KATALOG SOUTĚŽE O NÁVRH

**SPORTOVNÍ
CENTRUM
CHRUDIM**

2014

Odměna

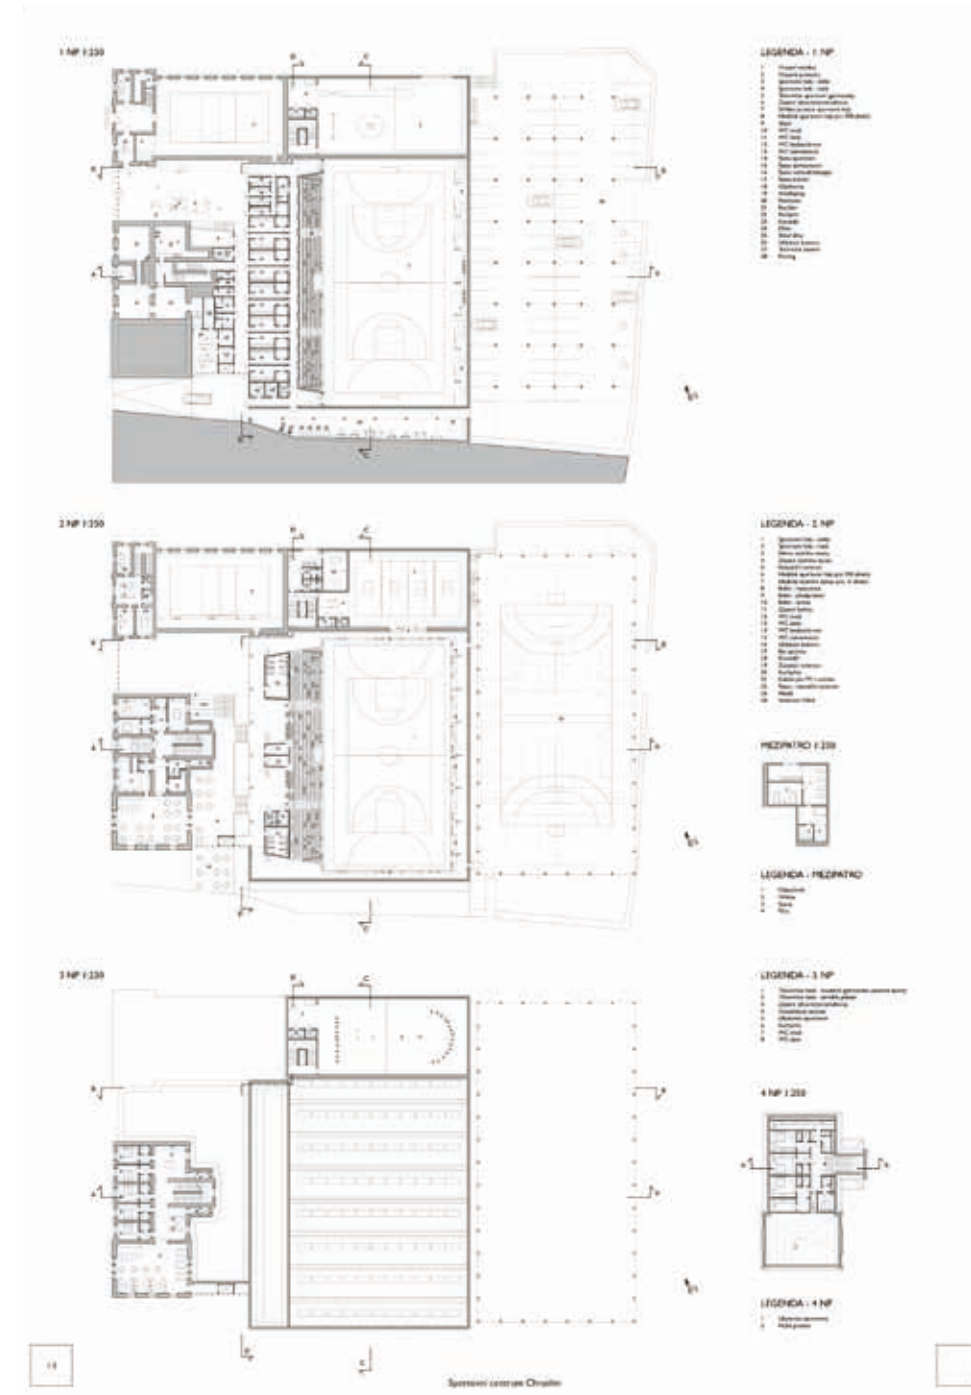
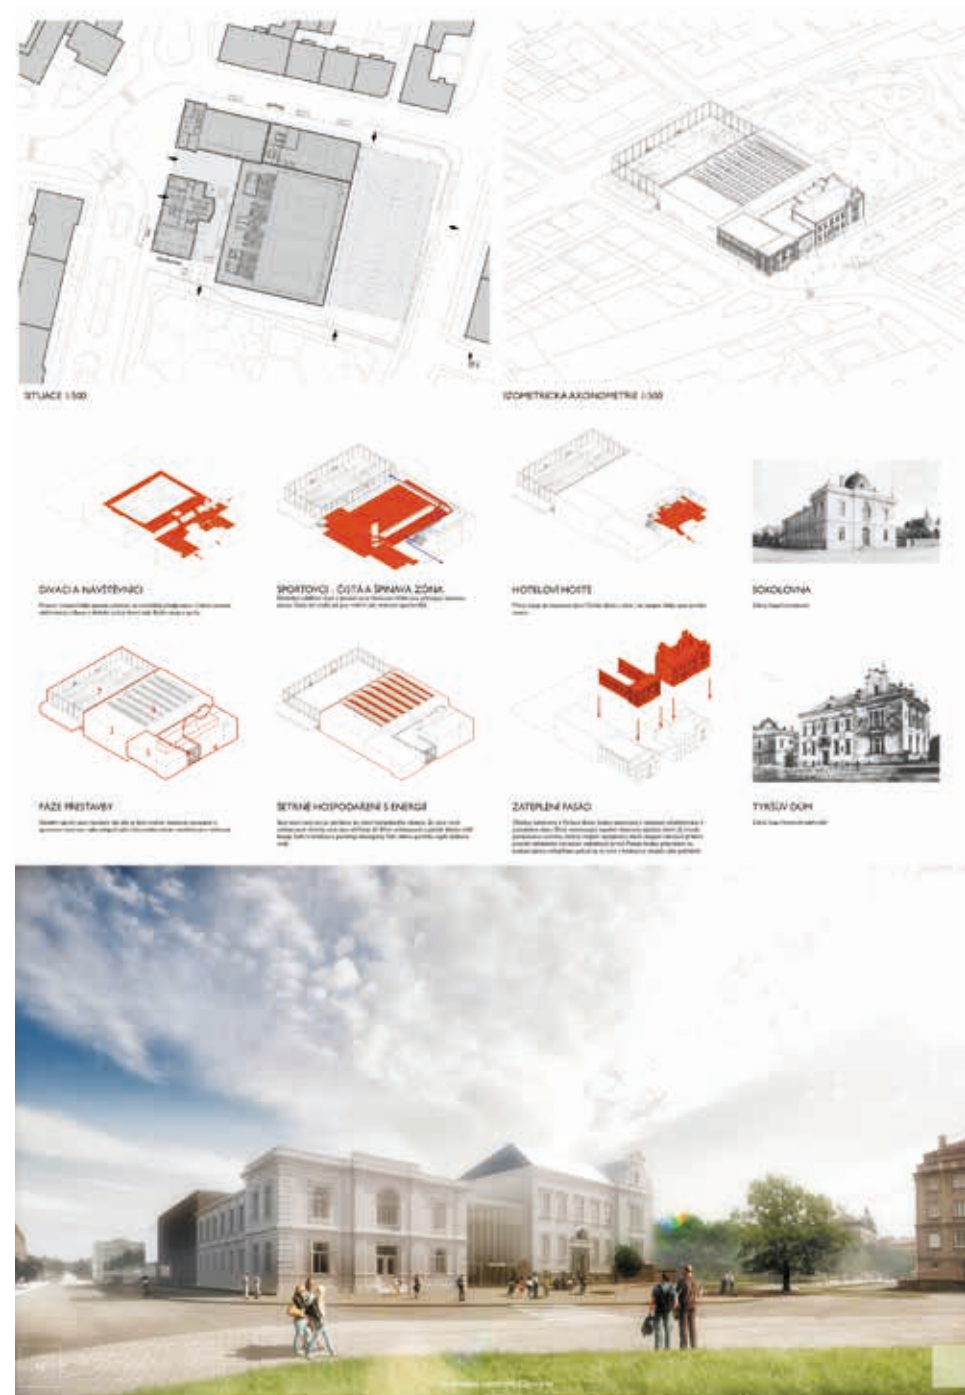
Na první pohled líbivý a atraktivní koncept, dobře dotvářející městskou strukturu. Návrh ale nedostatečně využívá prostranství vzniklé kolem Tyršova domu. Společensky velmi přátelský návrh, upřednostňující komunitní charakter sportovního centra. Architektonický výraz je však nadřazen fungování objektu. Při podrobnějším zkoumání se ukazuje řada koncepčních problémů, jako poddi-

menzované a komplikované vstupní prostory, zásadní provozní kolize a zejména prosklenými štíty přesvětlené a přehřívané tělocvičny.
